Solcelleanlæg ved Hørslevbol

Første arbejdsgruppemøde
Tirsdag d. 25. august 2026

Opsamling

Præsentation af dispositionsforslag

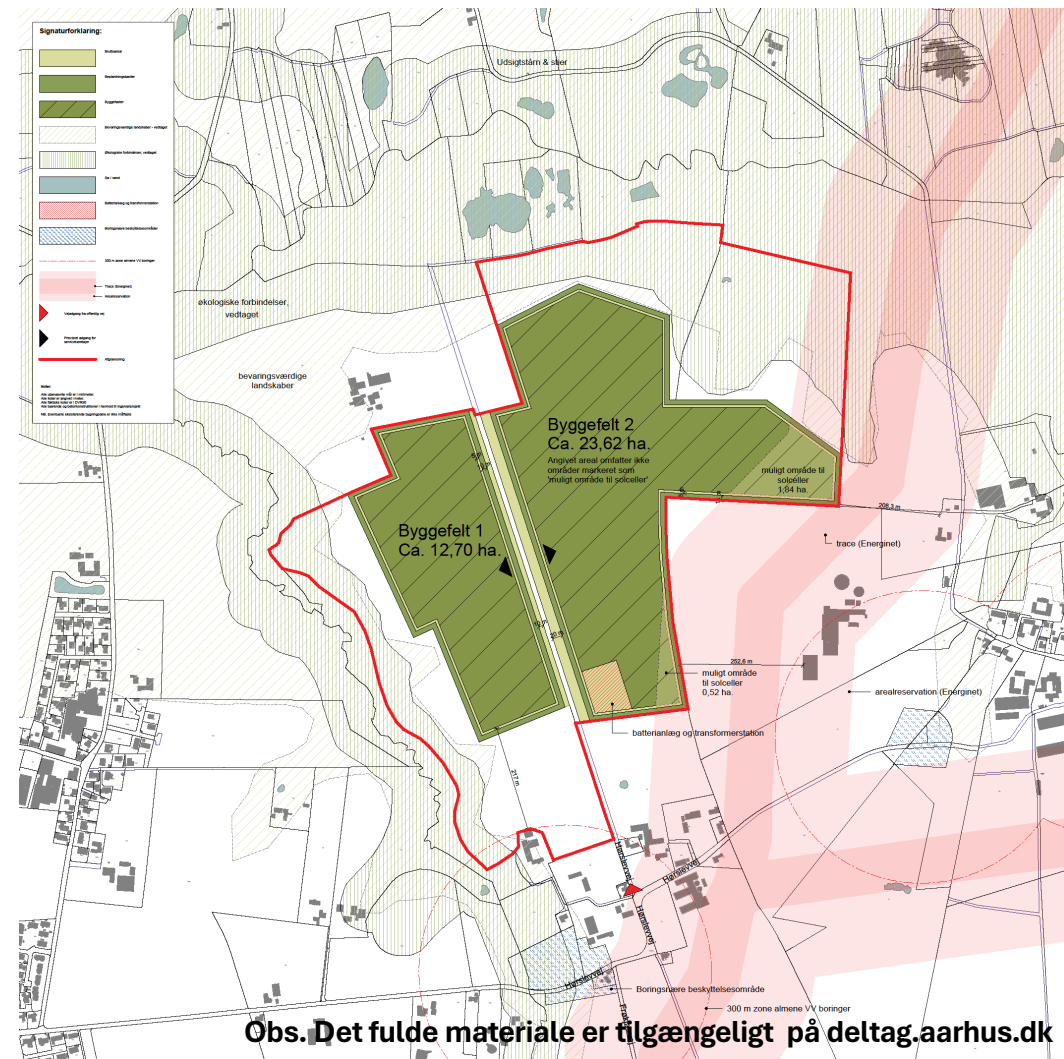
- **Dispositionsforslagets nordligste byggefelt er problematisk** og kan med fordel sløjfes helt, eller bearbejdes med indvendige beplantningsbælter. Det er her den primære bekymring omkring det foreslåede solcelleanlæg ligger, hvis man spørger naboer og lokale fra Herskind.
- **Det tekniske anlæg bør flyttes så langt væk fra beboelse som muligt** af hensyn til bl.a. støj og brand – evt. *ind i midten af anlægget* – da det på nuværende tidspunkt er placeret meget tæt på beboere i Hørslevbol. Det bør undersøges, på baggrund af støjanalyser, om der skal arbejdes med støjafskærmning.

Præsentation af visualiseringspunkter

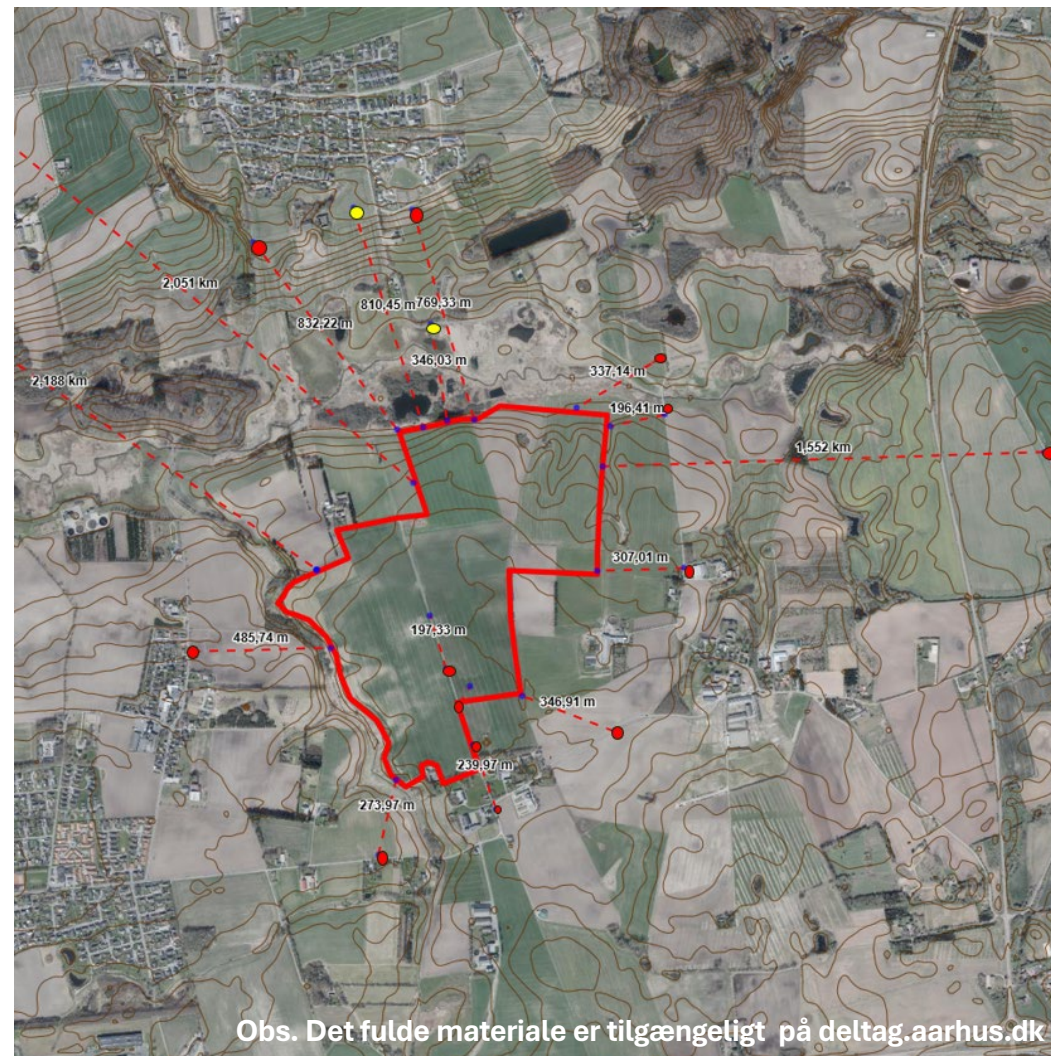
- Der mangler **et visualiseringspunkt længere mod nord**, da terrænet stiger hele vejen op til Langelinie i Herskind.
- Der mangler **et visualiseringspunkt ved de nye udstykninger/udsigtsgrunde** placeret nord for det foreslåede projektområde.
- Der mangler **et visualiseringspunkt i området ved det sydlige hjørne af den gamle mergelgrav** på den offentligt tilgængelige sti.
- **Visualiseringspunkter i områdets sydlige del ved Hørslevbol skal tilpasses det opdaterede dispositionsforslag.**

- *Inden næste arbejdsgruppemøde*
 - Inputs/ønsker til visualiseringspunkter, projektilpasninger og skitsevisualiseringer drøftes mellem projektudvikler og rådgivere.
 - Resultatet af drøftelserne/rettelserne præsenteres til næste arbejdsgruppemøde (Jeppe vender tilbage med en dato).
